INFORME DE VISITA DE CONTROL N° 010-2025-OCI/5458-SVC

VISITA DE CONTROL HOSPITAL REGIONAL DE AYACUCHO ANDRÉS A. CÁCERES DORREGARAY, HUAMANGA, AYACUCHO

"ESTADO SITUACIONAL DEL SISTEMA DE INSTALACIONES SANITARIAS Y DRENAJE PLUVIAL DEL HOSPITAL REGIONAL DE AYACUCHO"

Imágenes n.os 5 y 6

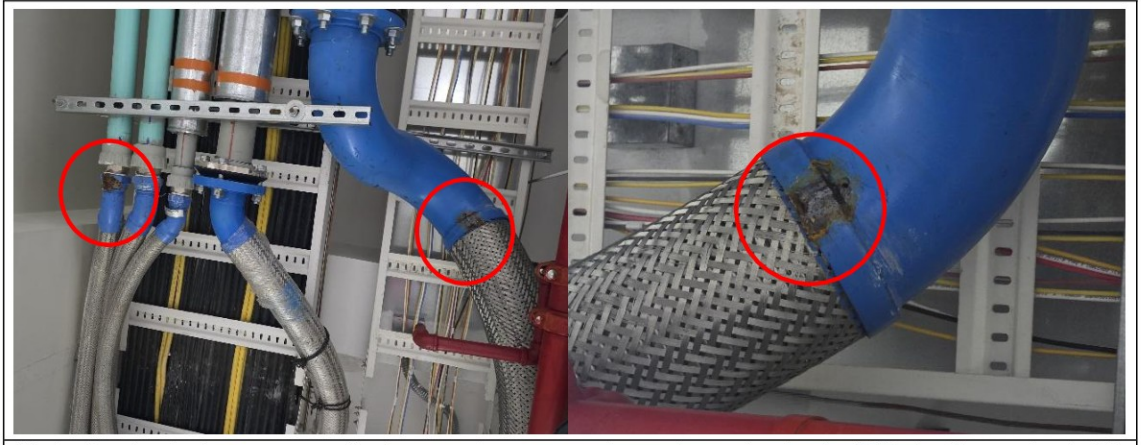
Un (1) codo de 135° de diámetro 2" para agua blanda y un (1) codo compuesto de diámetro 6" para agua dura, con signos de oxidación y corrosión, ubicado en el pasadizo entre la Central de Esterilización y el Comedor (Sótano)

Nota: De las imágenes precedentes, se observa que las uniones (codo de 135° de 2" y codo de 6") presenta deterioro por causa aparente de oxidación que no fueron eliminados en su debido tiempo por parte de la Entidad.

Imágenes n.os 9 y 10

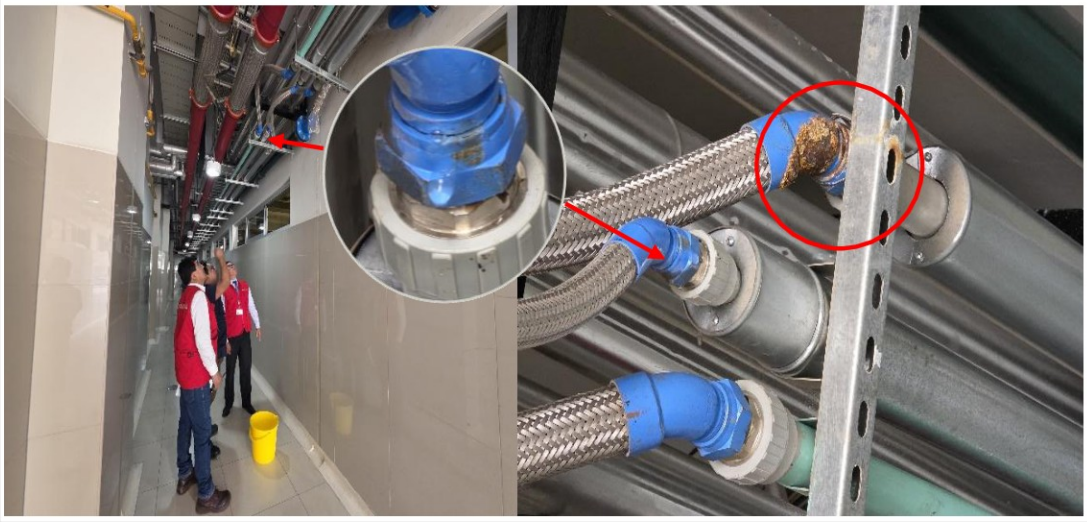
Un (1) codo de 135° de diámetro 1" con fuga de agua dura y un (1) codo de 135° de diámetro 2" con sectores oxidados y corroídos, ubicado en el pasadizo de acceso al Comedor (Sótano)

Nota: De las imágenes precedentes, se observa que la unión (codo de 135° de 2") se encuentra deteriorados por causa aparente de oxidación que no fueron eliminados en su debido tiempo por parte de la Entidad; así mismo, se visualiza fuga de agua en otra unión (codo de 135° de 1").

Imágenes n.os 17 y 18

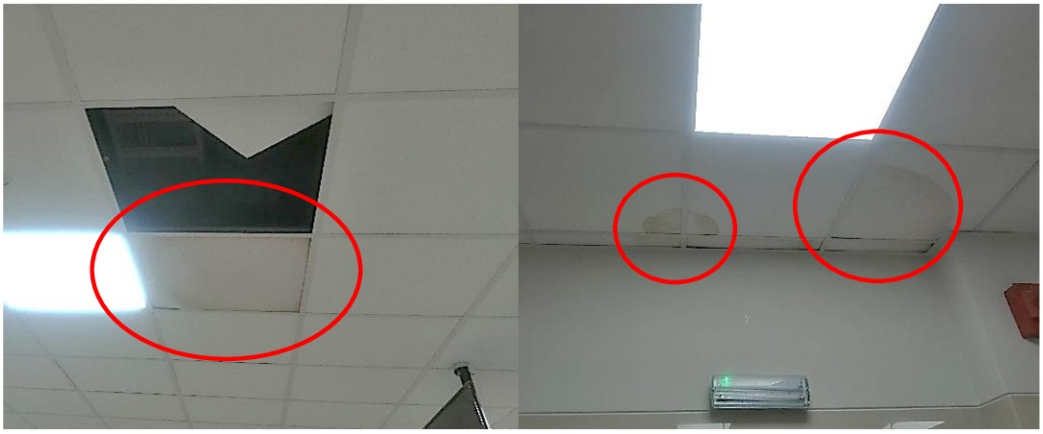
Cielo raso ubicado en la sala de espera del Servicio de Patología Clínica

Nota: Las baldosas del cielo raso muestran signos de humedad debido a las filtraciones provocadas por problemas en el sistema sanitario de la Entidad.
